Název stavby: Krásova 4-1841 Název objektu: Bezbariérový přístup a sanace dvora Název části: Změny vícepráce Objednatel: MČ Praha 3 Projektant: APS Projekt Praha Zhotovitel: Rozpočet číslo: Zpracoval: 	JKSO: 801 91 EČO: Místo: Krásova 4/1841 IČ: DIČ: Dne:
---	--

PRAHA 3 – ŽIŽKOV, KRÁSOVA 1841/4
BEZBARIÉROVÝ PŘÍSTUP A SANACE DVORA NA POZEMKU č. 1236,
k. ú. 724515 – ŽIŽKOV

OVĚŘENÍ TĚŽITELNOSTI VÝKOPKU RÝHY PRO POKLÁDKU ODVODŇOVACÍ
DRENÁŽE A ZALOŽENÍ ZDVIŽNÉ PLOŠINY, DVŮR PEČOVATELSKÉ SLUŽBY VE
STAVEBNÍ ROZPRACOVANOSTI 28. SRPNA, 2. ZÁŘÍ A 3. ŘÍJNA 2014.

Stanovisko ke změnovému listu číslo: ZL 001/SO-2.01

SITUACE TRASY POLOŽENÍ DRENÁŽNÍHO ODVODŇOVACÍHO POTRUBÍ DN 100 A MÍSTO ZALOŽENÍ ŠACHTY ZDVIŽNÉ PLOŠINY

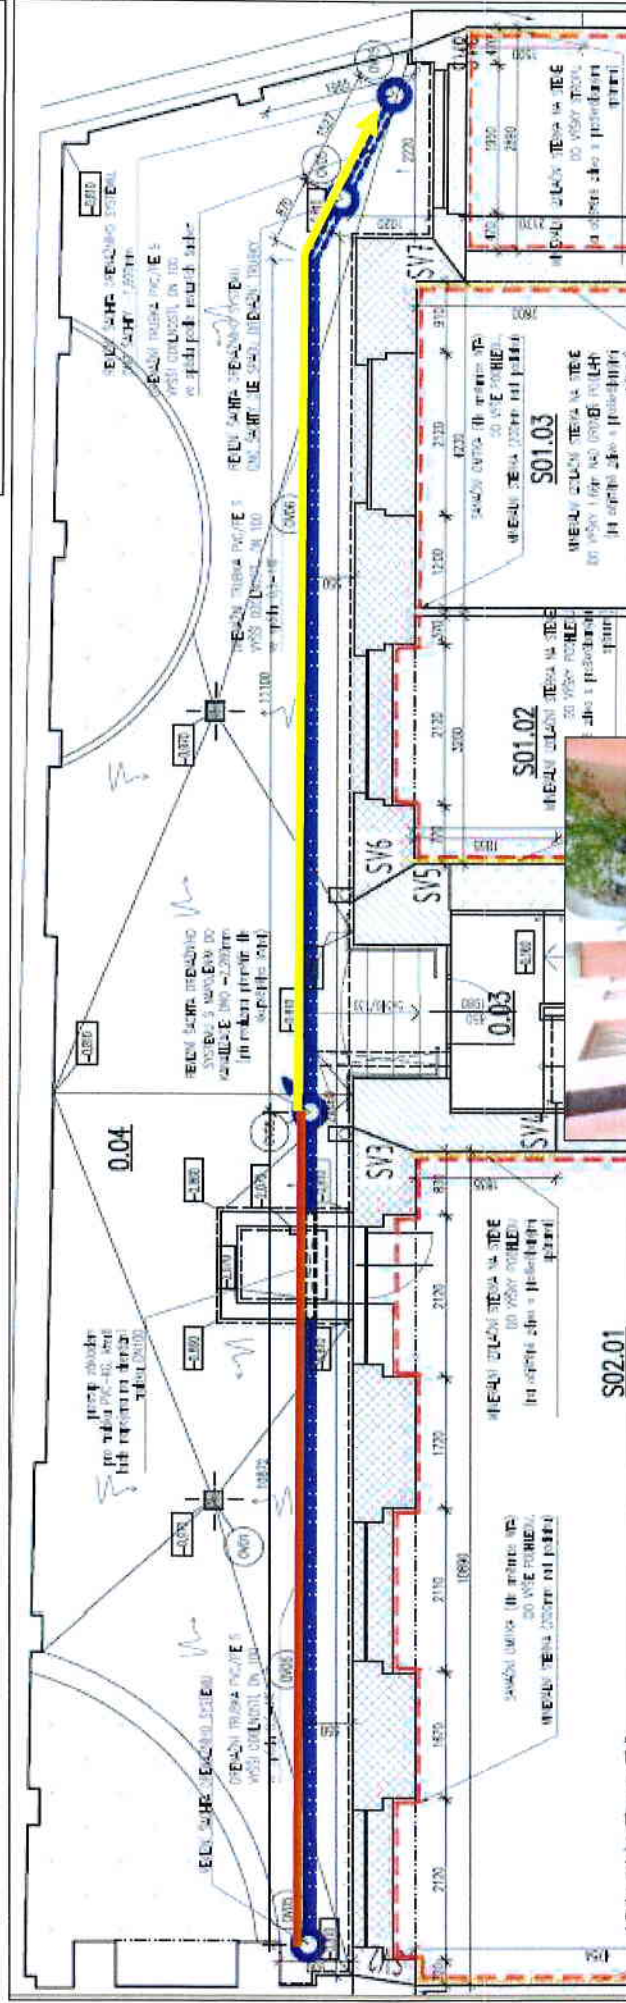
měření sklerometrem PROCEQ L-9
SCHMIDT v části otevřeného výkopu
před pokládkou drenážního potrubí
DN100
